浜岡原子力発電所 1号原子炉及び 2号原子炉 廃止措置計画変更認可申請書の 変更概要について

令和 4 年 5 月 2 6 日
中部電力株式会社

図 放射性液体廃棄物の処理処分フロー（1号炉の例）

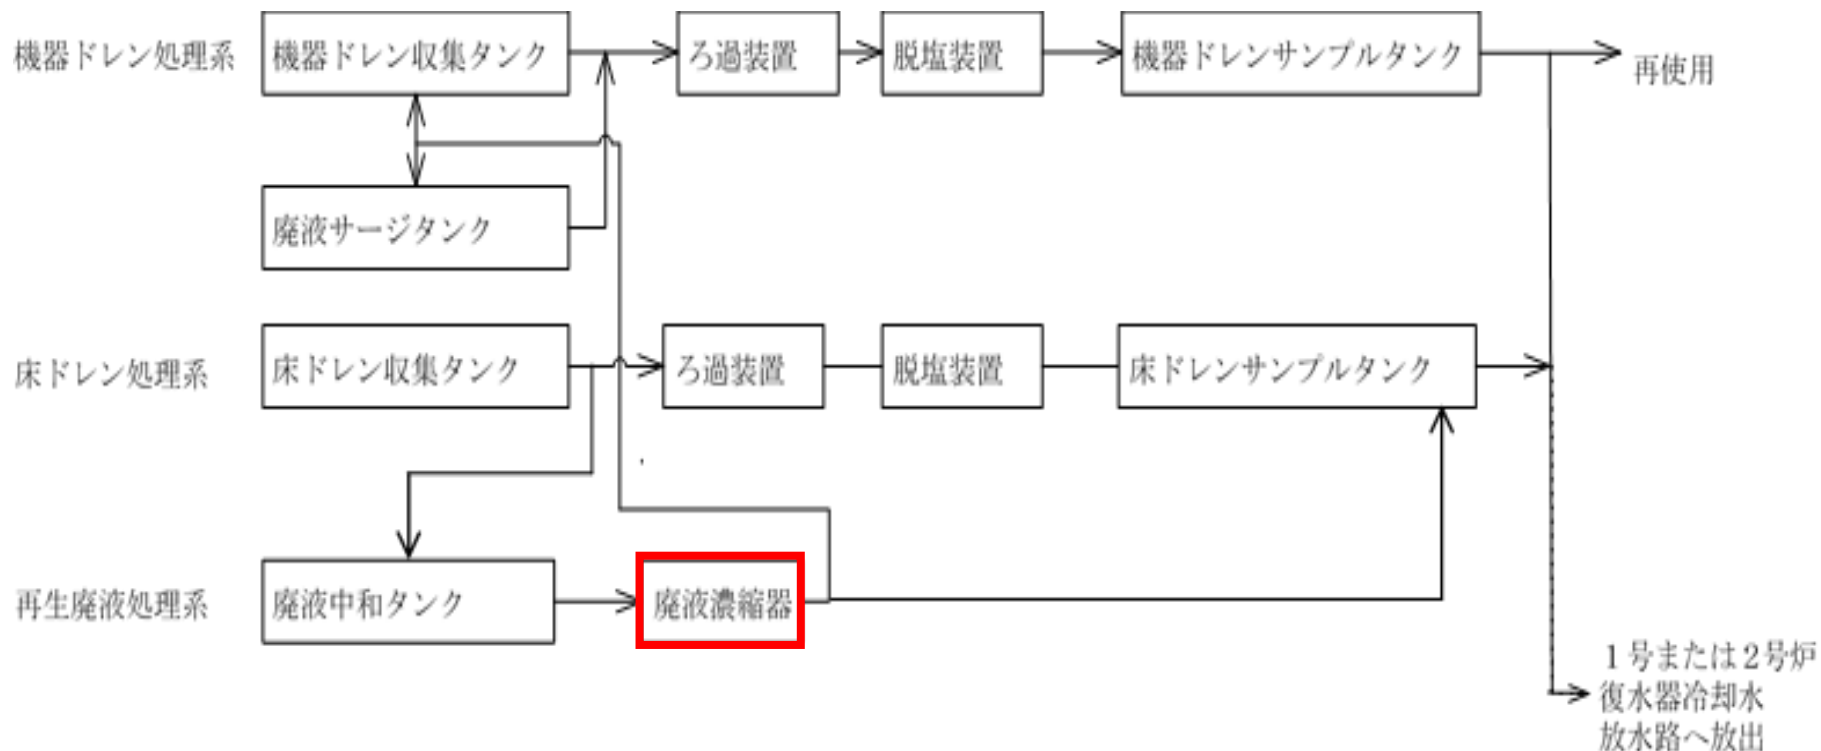
廃液濃縮器の処理実績および今後の廃液の処理見込みを踏まえ、廃液濃縮器の維持台数を各号炉「2基」⇒「1基」に変更する。

廃液濃縮器は、液体廃棄物の水質及び放射性物質濃度によってろ過・脱塩・濃縮等適切な処理を行う設備の一つであり、1号炉及び2号炉に2基ずつ設置している。
